DRIEAT IdF-UD91
Cellule Évry Étampes Eau Sites et Sols Pollués
Cité Administrative Évry – Bd de France-
Georges Pompidou
91000 EVRY-COURCOURONNES

Objet : Avis de la CLE du SAGE Bièvre sur le dossier IOTA n° 0100303318 (AIOT) de déclaration au titre des articles L214-1 et suivants du code de l'environnement relatif au projet de construction d'un centre de données sur la commune de Paray-Vieille-Poste (91)

Après analyse du dossier, et au regard de la gestion des eaux pluviales présentées, la CLE émet l'avis suivant :

Illustration 121 : Évolution des surfaces d'espaces verts entre l'existant et le projet

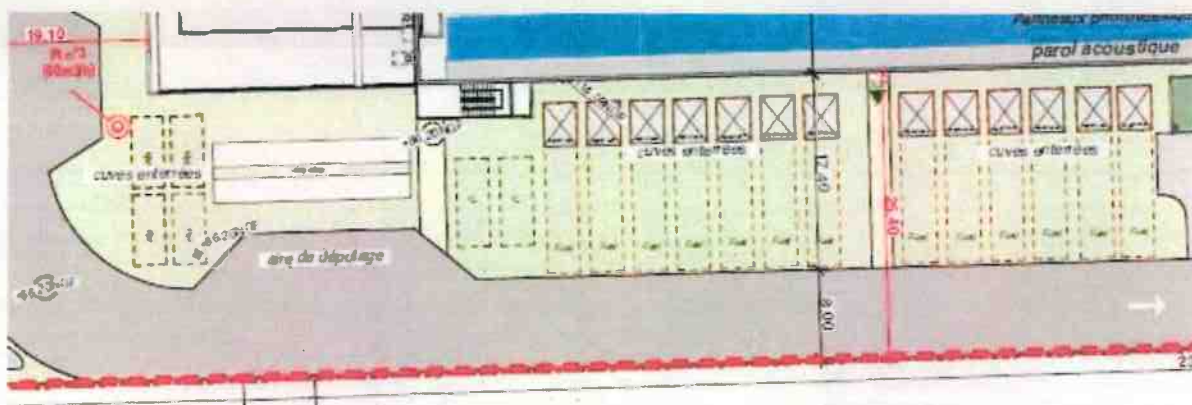
- La CLE du SAGE fait remarquer qu'une partie des espaces verts de pleine-terre sont occupés par les cuves enterrées (cuves à fioul notamment). La notion de pleine-terre sur ce secteur reste ambiguë puisque les cuves sont positionnées dans un sarcophage en béton.

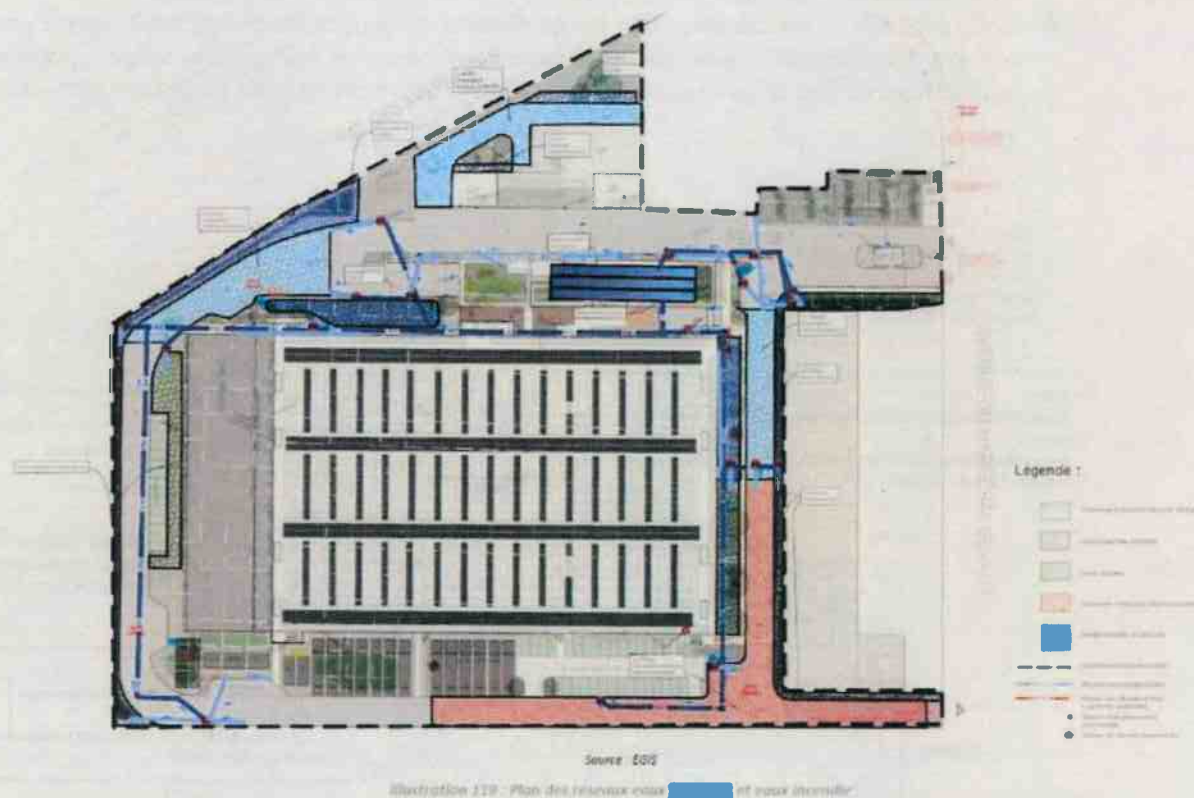
- ◆ La CLE du SAGE fait observer que l'utilisation de débourbeur et séparateur d'hydrocarbures ne sont pas recommandés en raison de la concentration des polluants dans ces pièces qui en absence d'entretien fréquent génère un relargage concentré de ces derniers. Seules les activités qui justifient

d'un fort risque de relargage de produits polluants sont invités à s'en équiper comme c'est le cas pour l'aire de dépotage du site.

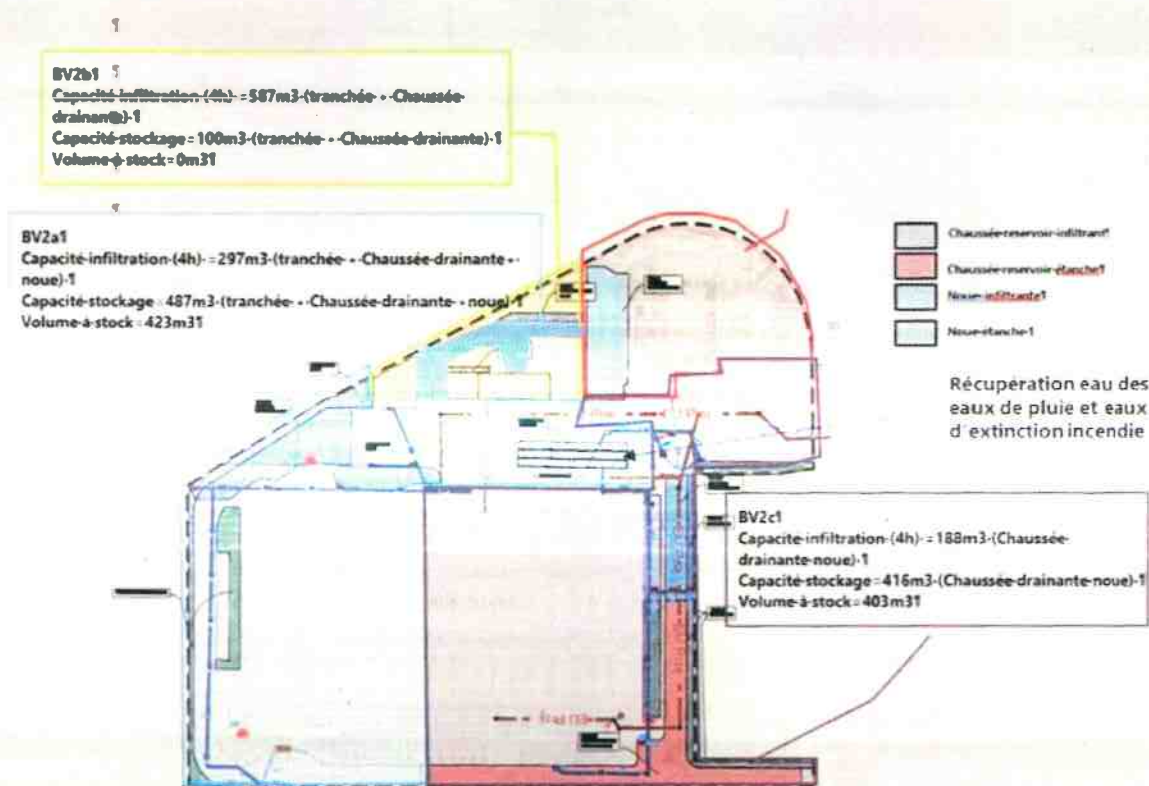
- La CLE du SAGE observe que les dimensionnements d'ouvrages présentés, sous réserve que les variables de calculs utilisées soient démontrées, permettent de stocker infiltrer plus qu'une pluie d'occurrence 50 ans.

- Les calculs présentés ne permettent pas de différencier la part de surfaces gérées par des espaces végétalisés de pleine terre des surfaces gérées par des espaces drainants d'infiltration sous-voiries.

- Les surfaces et profondeurs des ouvrages de gestion des eaux pluviales (de pleine-terre) n'étant pas indiquées dans les plans masses du dossier il est impossible pour la CLE de vérifier la cohérence entre les chiffres présentés dans la note de calcul avec la projection de ces aménagements.

- La CLE du SAGE fait observer que les coefficients de surface de charge qui tiennent compte des surfaces drainantes infiltrantes sous les voiries sont moyennes mais qu'elles seraient potentiellement relativement élevées si l'on ne tenait pas compte des surfaces en grave drainante sous-voiries.

Illustration 120 : Localisation du surplus d'eau généré par une pluie centennale

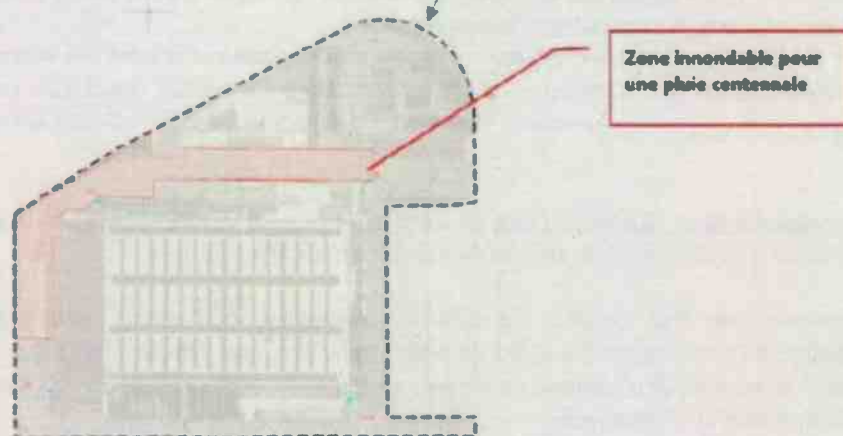
- ◆ La CLE du SAGE valide l'anticipation de la pluie centennale au regard des volumes des ouvrages et des surfaces identifiées pour la surverse.
- ◆ La CLE demande malgré tout que le dossier harmonise ses paragraphes afin d'éviter toutes ambiguïtés.

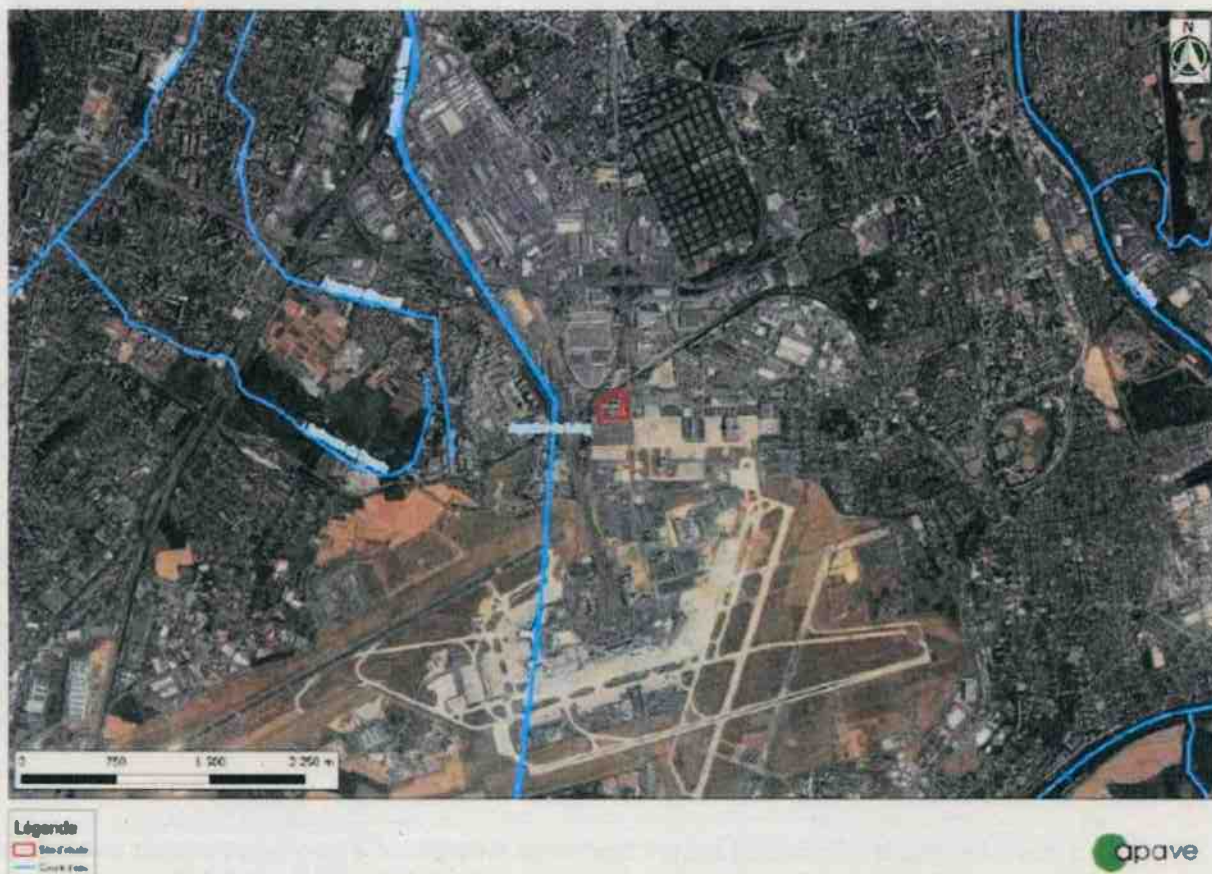
- ◆ La CLE souligne l'effort technique proposé dans le cadre de ce dossier afin de conserver une infiltration des eaux pluviales en temps normal tout en intégrant dans le projet un bassin de gestion des eaux d'incendies indépendant des ouvrages d'infiltration.
